COMITATO VALUTAZIONE DI IMPATTO AMBIENTALE

Parere n. 8 della seduta del 19.04.2022

Progetto: nuovo impianto di recupero rifiuti non pericolosi a Noventa di Piave (VE) da realizzarsi presso area sita in Via Nobel 7 Noventa di Piave – Foglio 4 Mapp.343. Procedura di Verifica di VIA ai sensi dell'art. 19 del D.lgs n. 152/06 e ss.mm.ii.

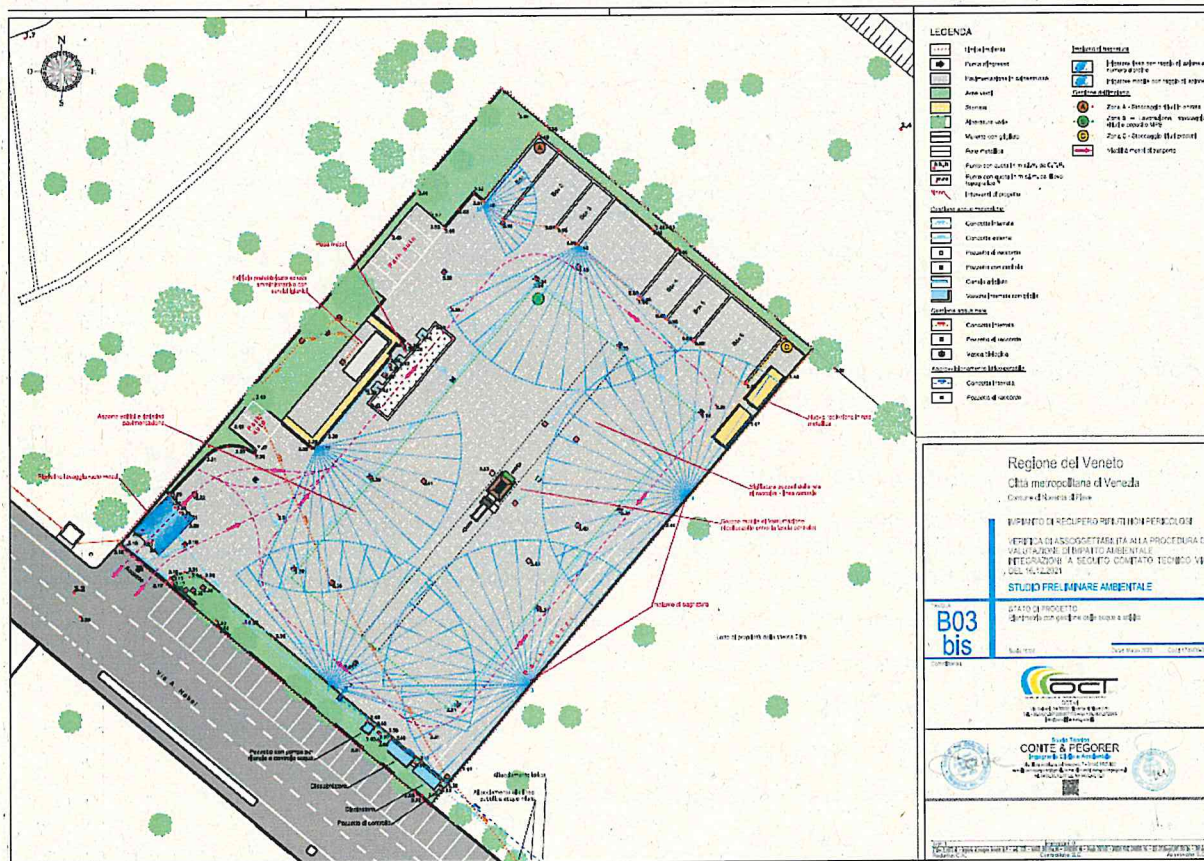
“c. dalla tavola grafica stato di progetto datata Novembre 2021, una porzione di area A e la parte centrale della zona B, rispettivamente a Sud Est e a Nord del frantumatore, non risultano interessate dal sistema di bagnatura. Sia indicato quali sono le modalità di irrigazione di eventuali cumuli di materiale/rifiuto stoccati in tali aree;”

“d. se non si intende stoccare nelle aree sopra descritte materiali che possono dare polverosità, tali porzioni delle aree A e B devono essere chiaramente indicate in planimetria e interdette allo stoccaggio di materiali/rifiuti che possono generare polveri.”

Nello Zona A è effettuato lo stoccaggio dei rifiuti in entrata in attesa della loro lavorazione o per il solo stoccaggio ed accorpamento. Lo stoccaggio è operato in box in calcestruzzo, aperti su un lato. L'azione degli irrigatori

fissi non è rivolta su tali box in quanto la struttura a pareti interferisce con la diffusione dei getti, riducendone l'efficacia. Bisogna considerare, inoltre, che la massa principale dei rifiuti da sottoporre a lavorazione è gestita nella Zona B, ed in questa avviene la movimentazione più frequente.

In ogni caso, con le presenti integrazioni, è introdotto un nuovo irrigatore mobile a raggio ridotto, attivabile nelle operazioni di scarico e carico dei materiali dei box.

L'area centrale della zona B non è sottoposta a bagnatura diretta poiché:

- il frantoio è dotato di nebulizzatore proprio;
- la bagnatura di tale area comporterebbe l'incremento eccessivo dei getti (distanze superiori ai 20 m) degli irrigatori perimetrali con possibili interferenze con le attività svolte (carico, scarico e selezione);
- eventuali irrigatori posizionati in tale area sarebbero passibili di danneggiamento da parte del movimento delle macchine operatrici e dei materiali.

L'impostazione dell'impianto di bagnatura, come descritto ai punti di precedenti, permette di gestire anche materiali polverulenti in tutte le sue zone. In fase di accettazione sarà verificata, tuttavia, la presenza di materiali particolarmente polverulenti che potranno essere, a parere del Responsabile Tecnico, non accettati presso l'impianto.

Figura 11.3. Localizzazione posizioni di osservazione presso i confini e i ricettori

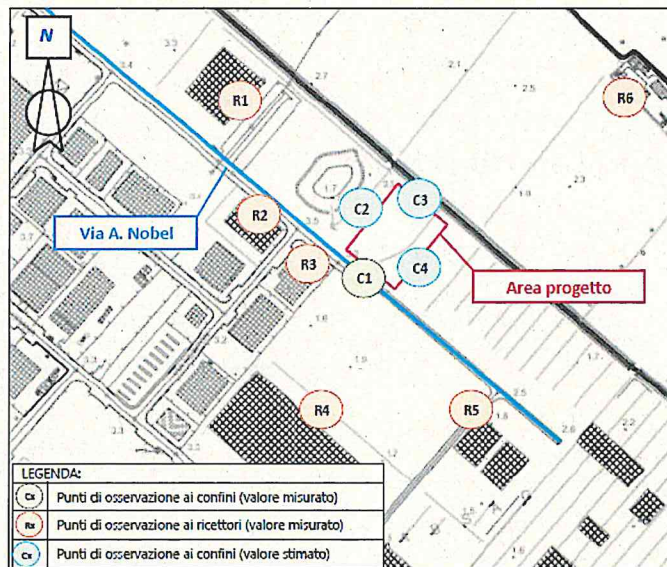
Considerato che relazione di previsionale dell'impatto acustico, presentata, risale ad ottobre 2019, il Comitato VIA propone la condizione ambientale n° 2.

- i limiti di emissione stimati risultano rispettati nel periodo diurno presso i confini ed i ricettori sensibili;
- i limiti di immissione misurati e stimati risultano rispettati nel periodo diurno presso i medesimi confini e i ricettori sensibili;

- i limiti differenziali di immissione stimati presso il ricettore R6 risultano rispettati in quanto i livelli sonori già all'esterno degli ambienti abitativi, non superano il limite di applicabilità di 50 dBA del criterio differenziale di giorno. Alla luce di quanto indicato si può pertanto asserire che tali limiti risultano rispettati di giorno presso le civili abitazioni anche nelle condizioni di finestre chiuse con soglia di applicabilità di 35 dBA (i serramenti delle abitazioni garantiscono almeno un isolamento di 15 dB).

- i limiti differenziali di immissione relativamente ai ricettori R1, R2, R3, R4 ed R5 non trovano applicazione in quanto l'area in cui essi sono collocati è assegnata alla classe VI dal piano di zonizzazione acustica comunale.
